**AVIS RELATIF À LA PROTECTION
CONTRE LES EVENTUELS EFFETS NOCIFS ET NUISANCES
PROVOQUÉS PAR LES RAYONNEMENTS NON IONISANTS
GÉNÉRÉS PAR DES ANTENNES ÉMETTRICES STATIONNAIRES**

Commune : LA LOUVIERE - Exploitant : ORANGE

Rapport n° 3895 / 2025

Figure 1 : Vue en plan des lieux de séjour et des points de contrôle

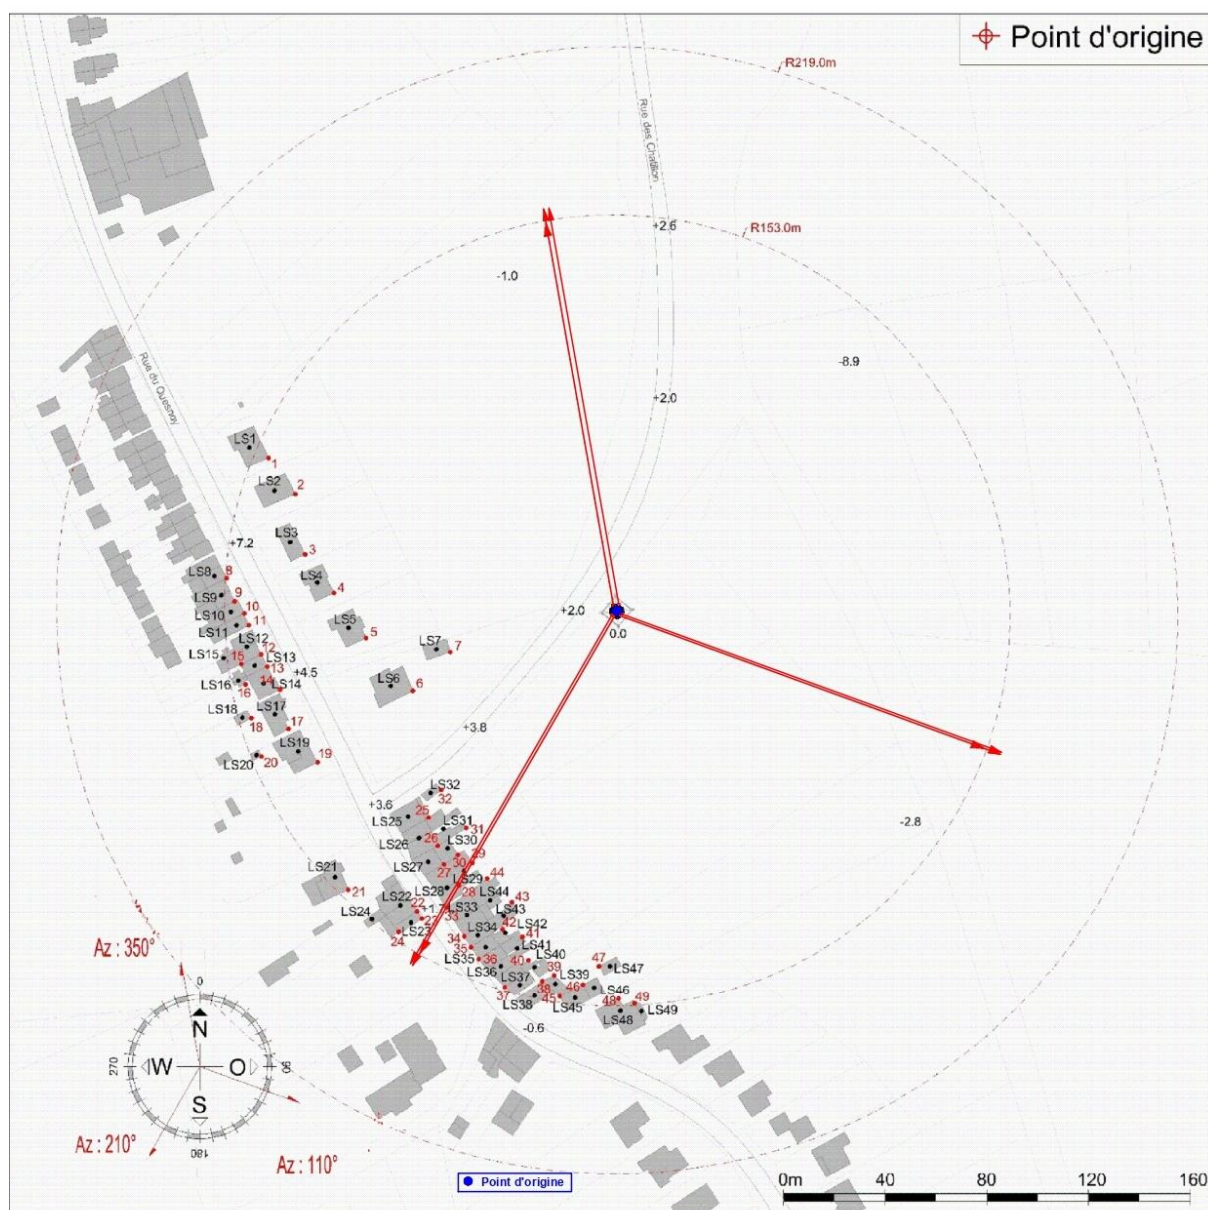
N° point de contrôle	LS	Atténuation (dB)	Indice d'exposition relatif à la limite par installation IE_i
25	LS25	3,0	0,220
27	LS27	3,0	0,209
26	LS26	3,0	0,191
28	LS28	3,0	0,185
33	LS33	3,0	0,181
6	LS6	3,0	0,173
35	LS35	3,0	0,159
34	LS34	3,0	0,158
22	LS22	3,0	0,157
30	LS30	3,0	0,151
23	LS23	3,0	0,146
36	LS36	3,0	0,145
29	LS29	3,0	0,143
42	LS42	3,0	0,143
44	LS44	3,0	0,141
43	LS43	3,0	0,141
38	LS38	3,0	0,139
41	LS41	3,0	0,137
37	LS37	3,0	0,135
24	LS24	3,0	0,134
40	LS40	3,0	0,133
31	LS31	3,0	0,132
21	LS21	3,0	0,126
45	LS45	3,0	0,126
39	LS39	3,0	0,122
32	LS32	3,0	0,113
46	LS46	3,0	0,112
47	LS47	3,0	0,111
48	LS48	3,0	0,106
19	LS19	3,0	0,106
49	LS49	3,0	0,094
17	LS17	3,0	0,082
5	LS5	3,0	0,073
20	LS20	3,0	0,072
14	LS14	3,0	0,068

En ce qui concerne les antennes de l'installation mentionnées dans le tableau 1, la distance maximale à laquelle la limite pourrait être atteinte, à l'extérieur, est égale à 87,0 m. S'il n'y a pas de LS à une distance inférieure, les antennes respectent forcément la limite d'immission.

Dans le cas des LS situés à l'intérieur des bâtiments, une atténuation d'obstacle est prise en compte et il en résulte que la distance maximale à laquelle la limite pourrait être atteinte se réduit à 62,4 m.

Figure 2 : Vue en plan des installations d'antennes dans un rayon de 300 mètres autour de l'installation faisant l'objet de la demande d'avis

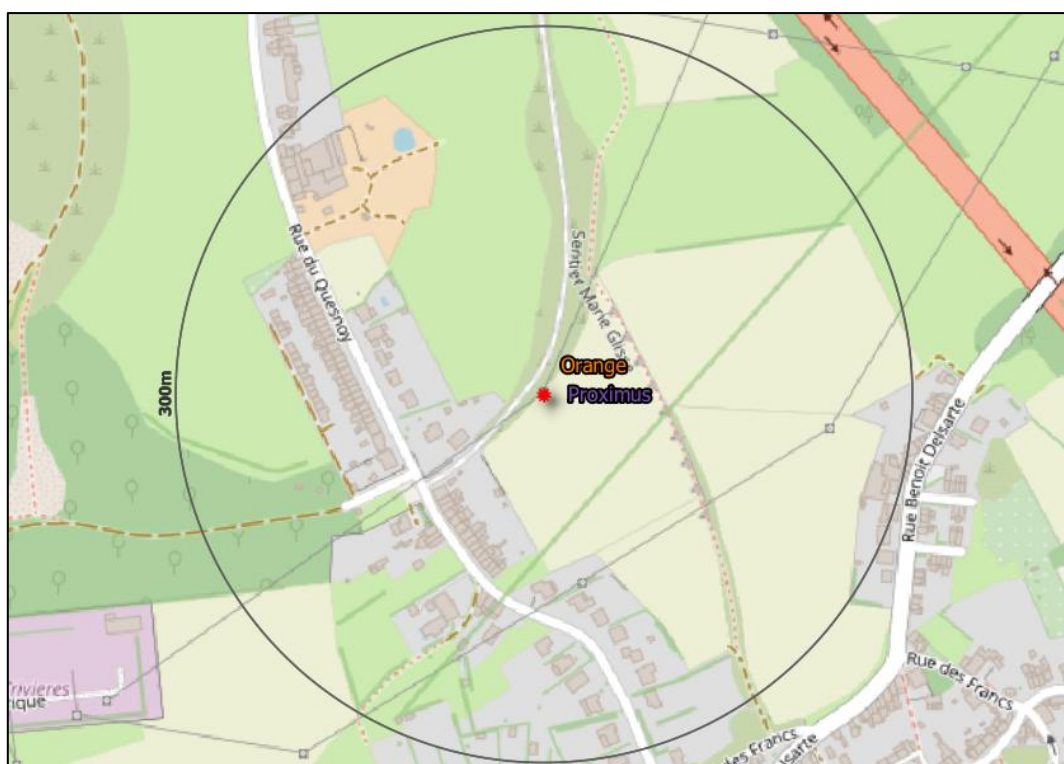
- a) il y a au plus 4 installations d'antennes émettrices stationnaires présentes dans la zone d'évaluation de 300 mètres de rayon représentée dans la figure 2, y inclus l'installation référencée dans le paragraphe 2 : la limite cumulative définie à l'article 4, §2 du décret est nécessairement respectée dans les lieux de séjour à l'intérieur de la zone d'évaluation de 300 mètres de rayon ;

- b) il y a exactement 5 installations d'antennes émettrices stationnaires présentes dans la zone d'évaluation de 300 mètres de rayon représentée dans la figure 2, y inclus l'installation référencée dans le paragraphe 2 et il existe, pour 3 ou 4 de ces installations, un avis attestant le respect de la limite abrogée de 3 V/m : la limite cumulative définie à l'article 4, §2 du décret est nécessairement respectée dans les lieux de séjour à l'intérieur de la zone d'évaluation de 300 mètres de rayon ;

- c) dans tous les autres cas, il a été vérifié que la limite cumulative définie à l'article 4, §2 du décret n'est pas dépassée dans les lieux de séjour sur base du nombre d'installations localisées dans la zone d'évaluation de 300 mètres de rayon représentée dans la figure 2, de leur localisation ainsi que des données inscrites dans la figure 1 et au paragraphe 4 du présent avis et dans les avis attestant le respect de la limite par installation ou de la limite abrogée de 3 V/m relatifs aux autres installations reprises dans la figure 2.

Compte tenu des considérations ci-dessus, il apparaît que l'intensité du rayonnement électromagnétique généré, dans les lieux de séjour situés dans un rayon de 300 mètres autour de l'installation référencée dans le paragraphe 2, par l'ensemble des antennes émettrices stationnaires de l'ensemble des exploitants du même site d'antennes émettrices stationnaires respecte la limite fixée à l'article 4, § 2 du décret.
